設計図書等に対する回答書

工事(業務)番号 教育環境第14号
 工事(業務)名 新宮地域小中一貫校建設工事

工事等担当課名 教育部教育環境整備課

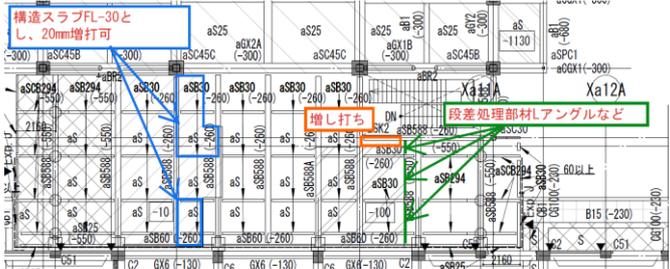
| 番号 27 | 質問内容・設計図書（委託要項）・図面番号（S-31-4・S-100-9） 2階 Xa1～Xa18×Ya1～Ya1-2600 通り片持ち梁(CG100)について下記図面で内容が相違します。伏図通りと考えて宜しいでしょうか。梁成 H700 が正の場合は梁断面を合わせて御指示 |

| | <p>下さい。</p> <ul style="list-style-type: none"> ・2階伏図→CG100(梁成 H1000)/天端 FL-230 ・雑詳細図→CG100(梁成 H700)/天端 FL-580 |

| | <p>回答内容</p> <p>梁成は元端 1000-先端 700 の上端テーパーとしてください。 配筋については変更なしです。</p> |

| 番号 | <p>質問内容・設計図書(委託要項)・図面番号(A-150・S-100-3)</p> |

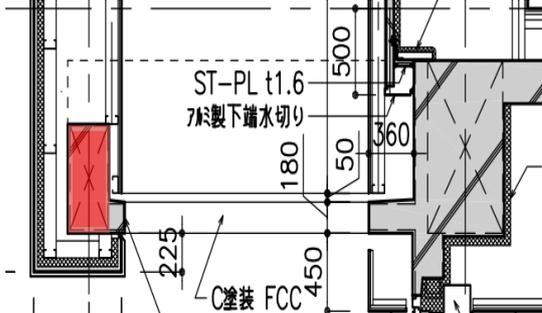
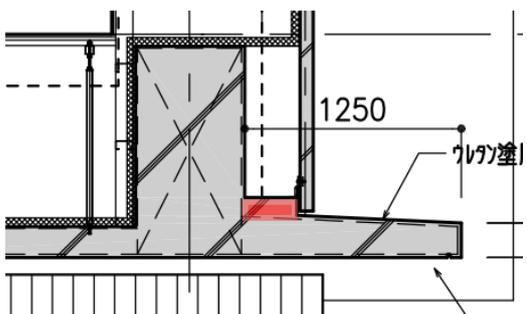
| 34 | <p>屋上目隠し基礎(一般部)の躯体サイズが相違しております。部分詳細図/OD-20 目隠し壁のサイズを正と考えて宜しいでしょうか。御指示下さい。</p> <p>■部分詳細図/OD-20 屋上目隠し壁→300×1100×H765(アゴ内寸) □雑詳細図/屋上目隠し詳細図→300×1200×H600(アゴ内寸)</p> |

| | <p>回答内容 300*1200*H765 としてください。</p> |

| <p>番号</p> | <p>質問内容・設計図書（委託要項）・図面番号（S-37-1）</p> |

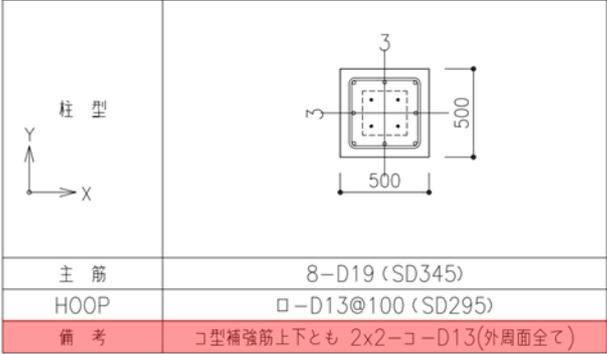
| 54 | CG70・70A 腹筋本数がリスト/4本、断面/2本で相違します。断面/2本を正と考えて宜しいでしょうか。御指示下さい。 |

| | 回答内容 お見込みのとおりです。 |

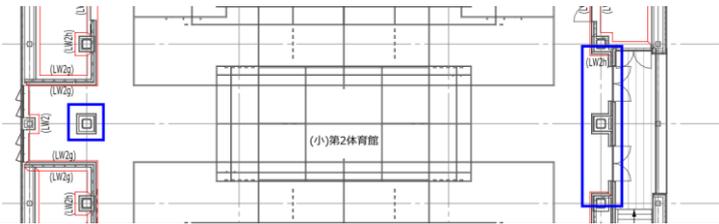
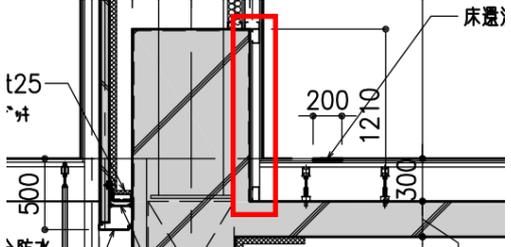
| 番号 196 | <p>質問内容・設計図書（委託要項）・図面番号（A-051）</p> <p>1F 和室 1 において、下記範囲の化粧柱は LW2 の LGS が W90 の為、150 角と考えて宜しいでしょうか。御指示下さい。</p> |

| | <p>回答内容</p> <p>お見込みのとおりです。</p> |

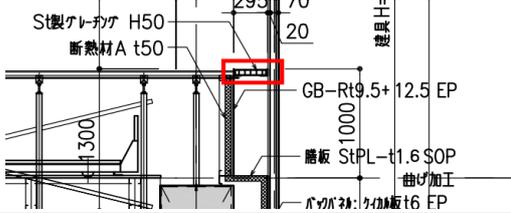
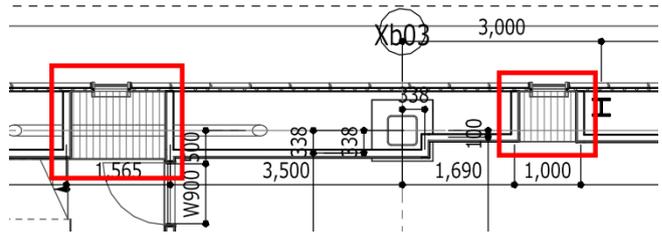
| 番号 217 | <p>質問内容・設計図書（委託要項）・図面番号（A-015, A-018） 2F(小)第2体育館において、仕上表-4 では壁下地が W5・W6 (LGS+GW 充填+横胴縁) になっており、横胴縁を LGS に直接施工しておりますが、2 階壁種別図では LW2・LW2g・LW2h と記載され</p> |

| | <p>ております。2階壁種別図を正とし、LGSと横胴縁の間にGB-R-Ht9.5+GB-Rt12.5が必要と考えて宜しいでしょうか。御指示下さい。</p> |

| | <p>回答内容</p> <p>壁種別図及び仕上表のどちらも正です。</p> <p>壁種別は記載の通りとし、LGS+GB-Rt9.5+12.5にW5またはW6を設えてください。</p> |
